Bogotá, 04 de Junio de 2024
INTER-WPG-LG-062

REF: CONTRATO DE INTERVENTORIA No 1585 de 2023, cuyo objeto es "INTERVENTORÍA TÉCNICA, ADMINISTRATIVA, FINANCIERA, JURÍDICA, CONTABLE Y AMBIENTAL AL CONTRATO DE OBRA CUYO OBJETO ES: CONSTRUCCION DE LA PRIMERA FASE DE LA INSTITUCION EDUCATIVA WINNIPEG SEDE PRINCIPAL DEL MUNICIPIO DE PITALITO, HUILA.

Asunto: Remisión Informe Mensual De Interventoria No.02

INFORME MENSUAL NO.02

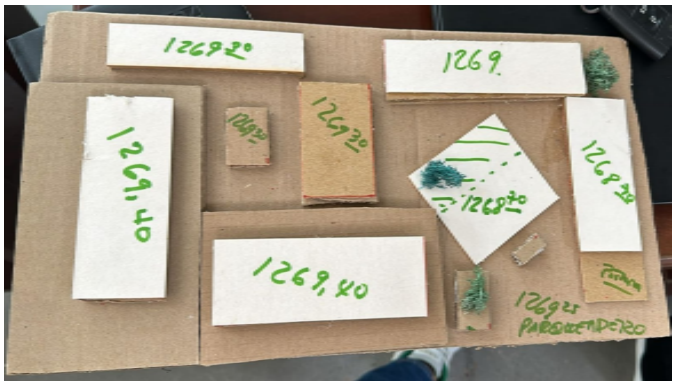
- Cabe resaltar que se está generando al parecer una confusión entre lo entregado por el consultor y lo solicitado por la interventoría y el constructor, ya que es cierto que existe un detalle genérico en el PLANO PC-1, donde se establece es la diferencia de nivel o de altura que existe entre los módulos más no la ubicación de los mismos entre las cotas del terreno. El PLANO PC-1, contiene de igual forma dos cortes sin cotas con respecto al plano topográfico, y la información que realmente aporta son ancho de vías, ancho zonas peatonales y aislamiento de las edificaciones, donde se establece que siempre se debe dejar +0.18 (aproximadamente una grada) entre el módulo (edificación), y anden o zonas exterior posiblemente para garantizar que no se vayan a hundir, esta información es clave para el proyecto pero no define el nivel 00,00 o cota de cada edificación, como tampoco está el perfil del eje de las vías con sus respectivos pozos como es debido.

- La definición de estas cotas debe estar determinada por quien realizo la concepción del proyecto y su presupuesto ya que de este depende el resultado de los volúmenes de relleno y las cantidades a excavar. O por otra parte determinar si los +0,18 mts, qu estalecio en la planimetria es correcto y la idea es aclarar por parte del Diseñador si la intencion es dejar el proyecto practicamente a un mismo nivel con excavaciones y rellenos, lo que por costos es alto pero si esa fue la intencion del diseño se debe aclarar. Por esta razon la interventoria solicita las memorias de descapote, excavacion y relleno para entender como conformaron el terreno para llegar a la conclusion de la cantidad.

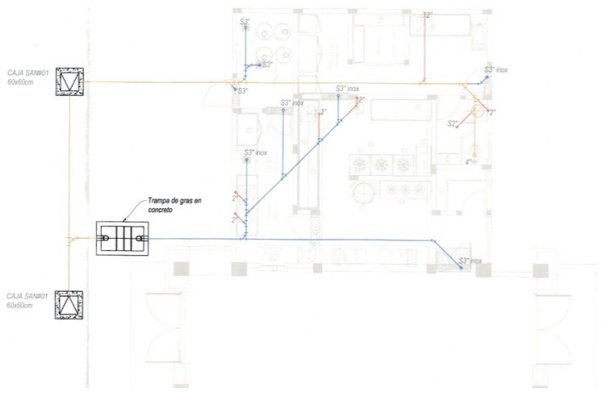
- ***Interventoria:*** Mediante la entrega del proyecto general de alcantarillado aprobado, deben definir las cotas de las cajas de inspeccion de la red interna del proyecto, informacion indipensable que debe aportar el responsable de quien concebio el proyecto y como diseño la evacuacion de aguas interna, acutalmente tras la revision realizada por los profesionales no se encuentra definida las cotas donde se localizaran.

Adicionalmente se debe establecer el lugar que se penso como punto de conexión de la red domicilaria en concordancia con lo que tenga proyectado la Empresa De Alcantarillado De Pitalito. Esta es información que se le debe aportar al Contratista De Obra.

- Por estar razon el PROYECTO GENERAL DE ALCANTARILLADO ALL Y AN, es indispensable sea entregado con los NIVELES +00,00 de cada modulo a edificar para evitar el proyecto no evacue correctamente las aguas negras y posteriormente se requiera de otros mecanismos de alto costo no contemplados en el presupuesto para su evacuacion, y se indiquen a donde se van aevacuar las aguas. El contratista de obra propuso por gravedad a la via, de ser aceptado.

Imagen de referencia tomada del Plano 5-7 Paquete Electrico

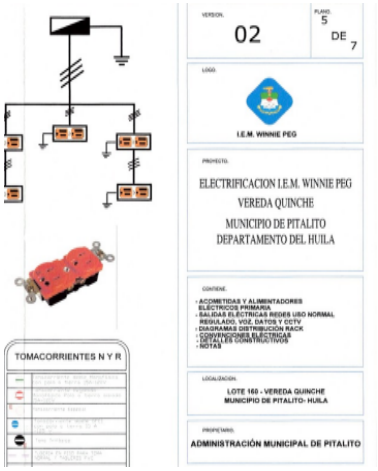
- Respecto a las tomas reguladas despues de la revision realizada por interventoria efectivamente se encuentran en el plano localizadas pero no dentro del presupuesto. Se debe aclarar esta situación por parte del Consultor.

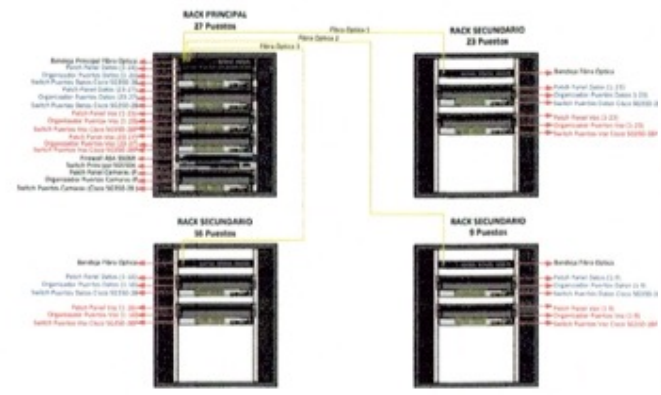
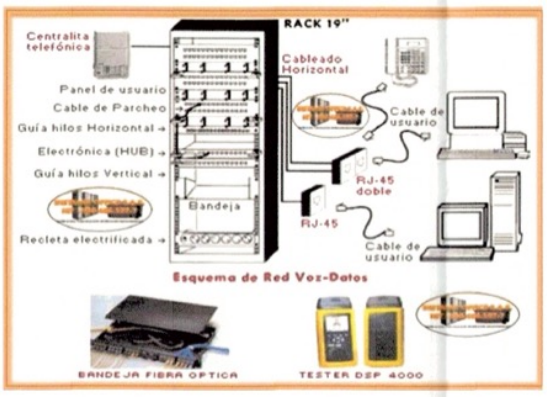
I.) Falta proyecto de voz y datos

- ***Interventoria:*** No se encuentra como tal informacion relacionada con el desarrollo a detalle del proyecto de voz y datos. Dentro de la planimetria se encontro imágenes de cuatro Rack identificados como principal y secundario, cada uno con diferente numero de puestos 27, 23, 16, 9. pero dentro del presupuesto no hay un item que haga referencia a un Rack, faltaria suministro, instalacion y correspondiente cableado. De igual forma otra ilustracion que manifieta el rack es de 19", establece un tipo de tomas RJ-45 sencillas y dobles, y otra serie de elementos como bandejas de fibra optica, cableado, tester DSP 4000. Y otra imagen hace referencia a que son 35 puntos de voz y datos, es bastante confusa la informacion, se aporta informacion suelta. Se solicita al consultor aclarar si esto esta resuelto dentro de su proyecto o cual es el alcance real de la actividad.

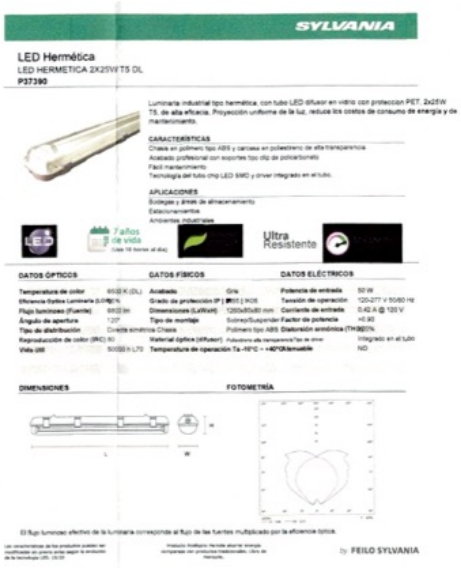
J.) Falta diagrama de los tableros bifásicos, definir si estos son de 6 y distribución.

- ***Interventoria:*** El consultor debe aportar el diagrama unifilar de los tableros T-1 a T15, T23, T25 a T26. En el diagrama unifilar de la planimetria electrica unicamente se observa el del tablero general y del T24 UPS. Se complementa este punto con la respuesta de este mismo capitulo literal F.

- Solicitamos de igual forma se aclare si dentro del alcance de la primera fase esta complado el tablero del asensor o si no pertenece para obviar las actividades.

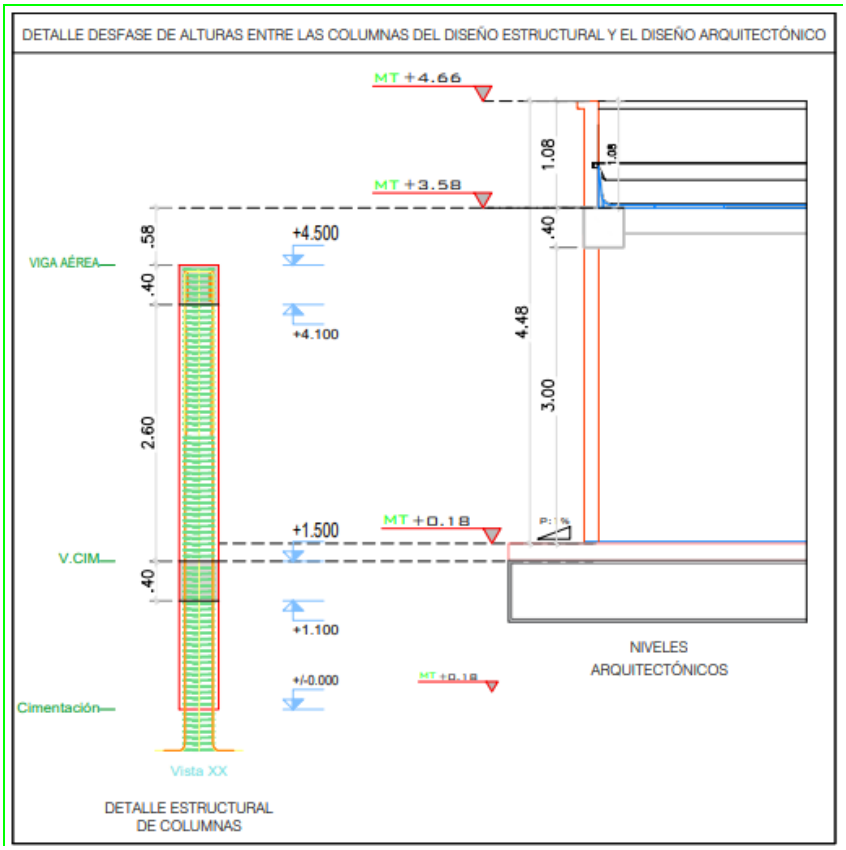
7) Definir el acabado del cielo raso para todas las áreas, de no existir este en los corredores solicitamos el cambio de especificación para las balas de incrustar de 20 W o se defina el detalle constructivo para su instalación.

- ***Interventoría:*** en el capítulo eléctrico se había solicitado la definición del cielo raso, se necesita inicialmente el Consultor defina como lo planeo y de no requerirlo ya que no está en presupuesto se debe re evaluar utilizar balas de incrustar en pasillos.

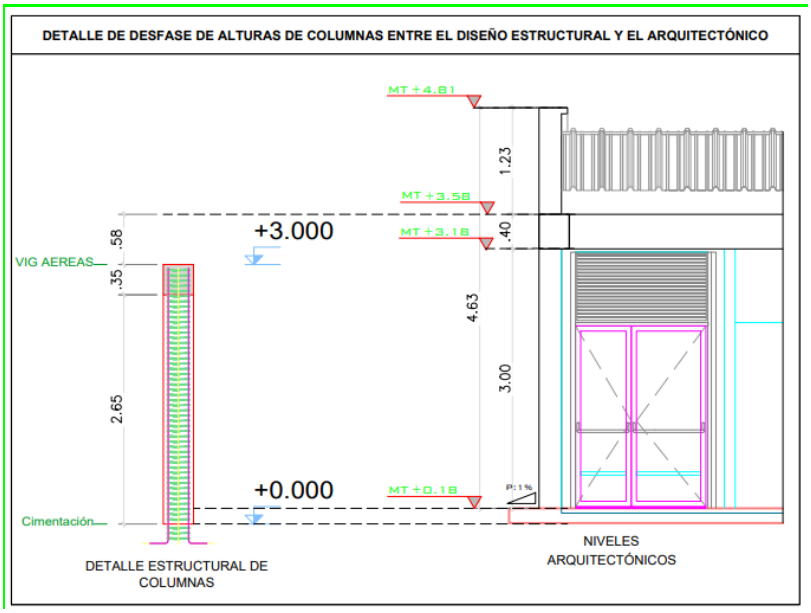
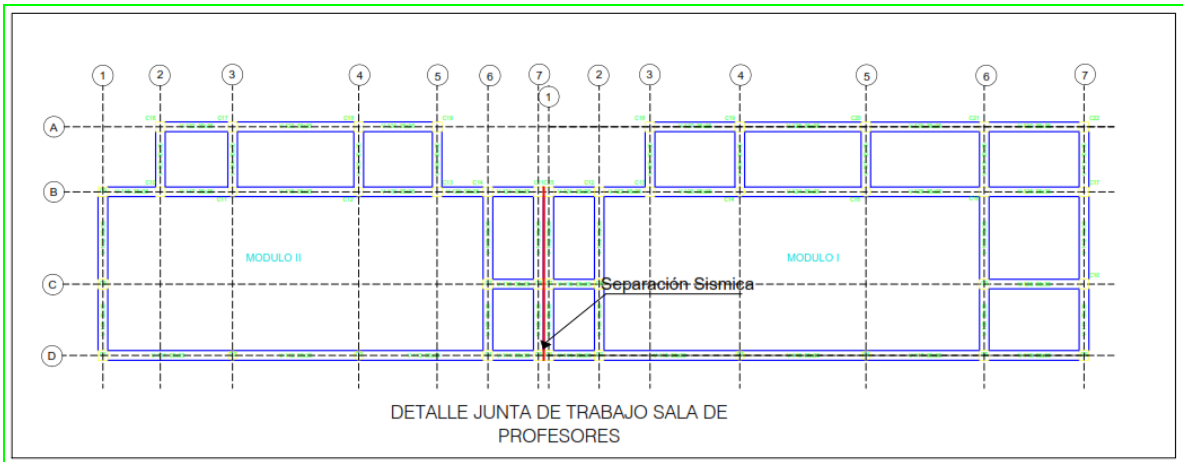
a. Falta el plano estructural de la SALA DE PROFESORES II.
b. No existe coherencia entre las alturas de las columnas del diseño estructural y los niveles y alturas del diseño arquitectónico, excediendo en 53 cm la altura libre entre vigas del arquitectónico al estructural y además las vigas aéreas del diseño estructural está de 35cm y las del diseño arquitectónico de 40cm, por otra parte en el detalle estructural de columna, no se muestra la viga de cimentación ni el despiece de acero que va desde la viga de cimentación hasta la profundidad de desplante que es de 1.5m. Se requiere aclaración por parte del consultor sobre el tema y entregar alturas coherentes de ambos diseños ya que esto genera confusión al momento del desarrollo de las memorias de cantidades.

- ***Interventoria:*** el consultor debe entregar la planimetria completa, y aclarar toda inconsistencia por parte del Constructor para el normal desarrollo del proceso constructivo. Se encuentran bastantes diferencias que afectan la ejecucion delmismo.
- Respecto al detalle estructural de la columna este debe contener toda la informacion minima requerida para su ejecucion, este debe mostrar la union a la

c. La sala de profesores está conformada por dos edificios unidos por una junta de trabajo sísmica como se muestra en la imagen, por lo que se necesitan unas zapatas excéntricas en dicha zona, no estando así en los planos estructurales que muestra zapatas concéntricas. Se solicita un recálculo estructural con zapatas excéntricas para el buen desarrollo de la obra.

- ***Interventoria:*** esta interventoria esta de acuerdo, en este punto se recomienda cambiar las zapatas concetricas por excentricas. Se solicita claridad por parte del

Consultor sobre por qué las planteo de forma concetrica y si esta ce acuerdo con la modificacion debe manifestarlo y ajustar los calculos y planimetria.

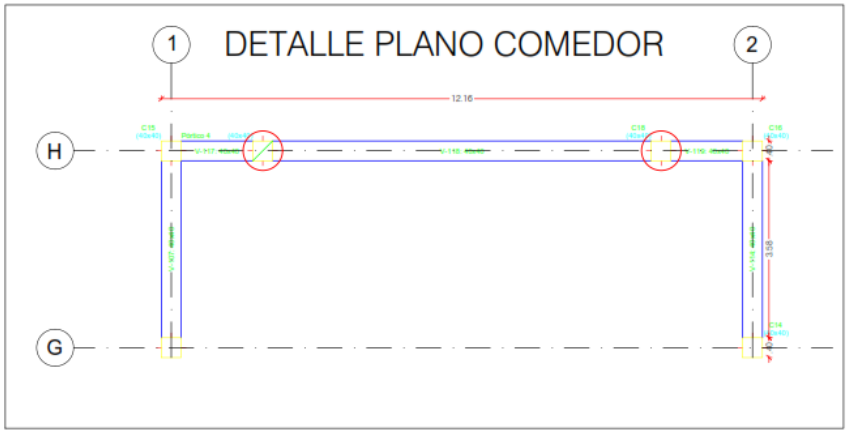
a. Existen dos columnas en el eje H del plano estructural que no están en el plano arquitectónico

- ***Interventoria:*** Se solicita alcarar por el Consutlor, puede ser un error de dibujo.

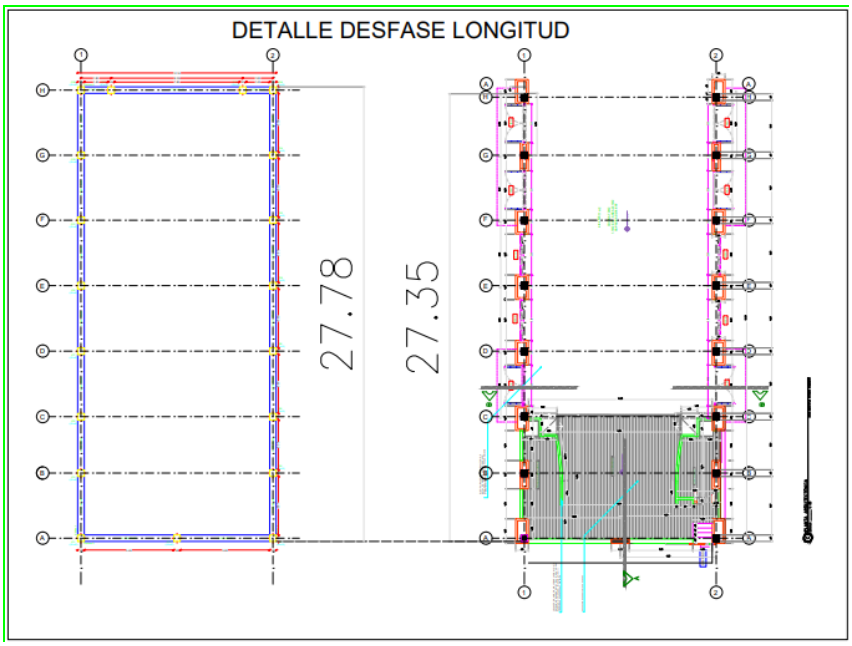
b. Existe incoherencia en la longitud del comedor en el plano estructural con respecto al plano arquitectónico ya que el estructural excede en 43 cm al arquitectónico. Se solicita unificar las medidas con los detalles pertinentes para el trabajo.

- ***Interventoria:*** esta situacion se ha explicado en otros espacios, y es de respuesta del consultor, las diferencias son bastante amplias.

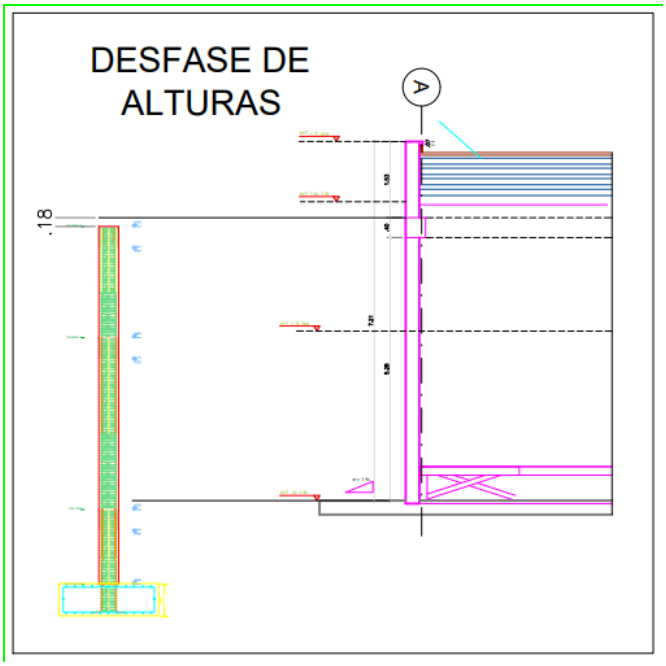
c. No hay coherencia de la altura de las columnas en el plano estructural comparado con las alturas del plano arquitectónico ya que el arquitectónico excede en 18cm al estructural por lo que se solicita y se unifique esto para tener medidas coherentes.

- ***Interventoria:*** esta situacion se ha explicado en otros espacios, y es de respuesta del consultor, las diferencias son bastante amplias.

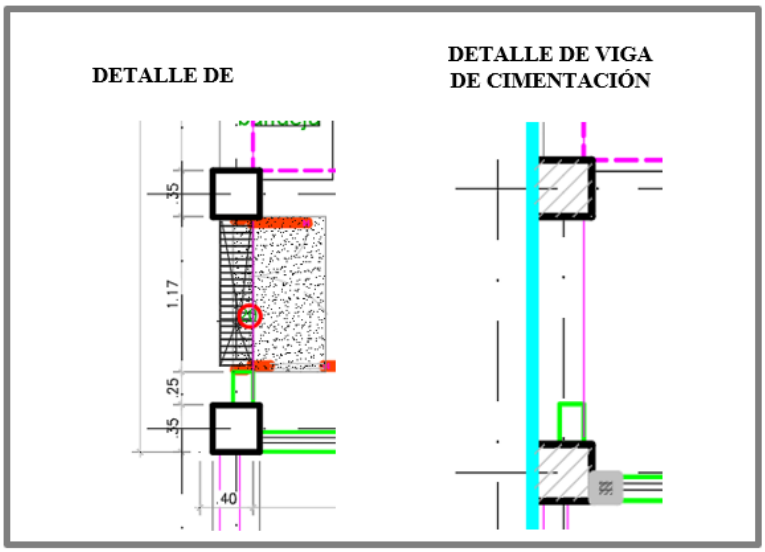
a. Las rejillas de desagüe en los ejes A, 1 y 4 deben ser movidas ya que están sobre la placa de cimentación o se debe otorgar un detalle hidráulico del manejo de estas.

- ***Interventoría:*** Esta interventoría está de acuerdo con el Constructor y encuentra el mismo error en la planimetría se solicita al Consultor Corregir o Aclarar.

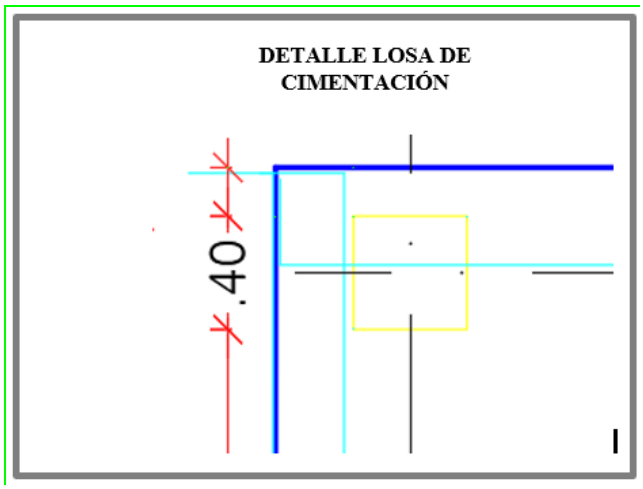
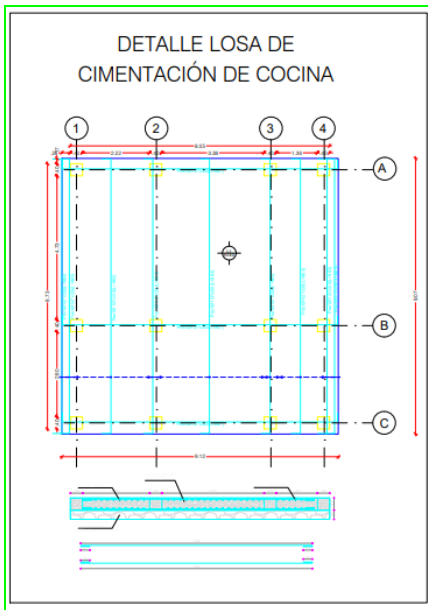
b. La losa de cimentación de la COCINA se traslapa con la cimentación del COMEDOR ya que no está alineada con las columnas.

- ***Interventoria:*** Es correcto esta situacion se presenta en COCINA y COMEDOR, y como es bien sabido no se puede traslapar la cimentacion, deben alinearse todas las columnas, no es claro por qué se dio esta situacion, se solicita aclara por parte del Consultor esta situacion.

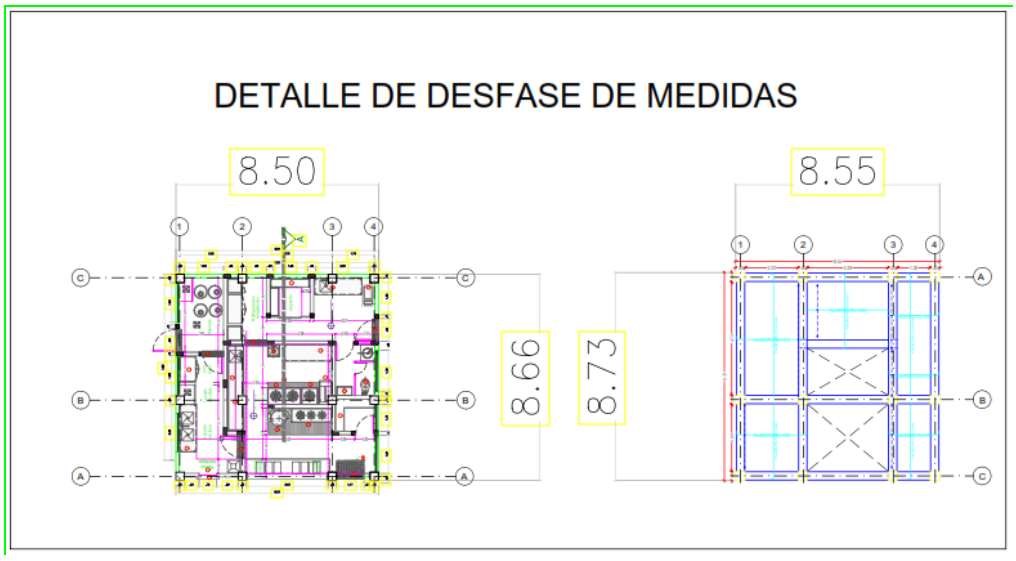
c. Se necesitan detalles acordes y bien claros de la losa de cimentación, ya que el despiece en planta no concuerda con el despiece en alzado.

- ***Interventoria:*** se solicita al Consultor revisar el despiece en planta y el alzado de la palca, no concuerda y debe ser corresopndiente para que sirve de guia constructiva.

d. No existe coherencia con las medidas de longitud y ancho del plano estructural con las medidas de longitud y ancho del plano arquitectónico por lo que se solicita la solución de las medidas para que sean las mimas.

- ***Interventoria:*** Se solicita al igual que los otros casos donde sucede la misma situacion hacer claridad y exista correspondencia.
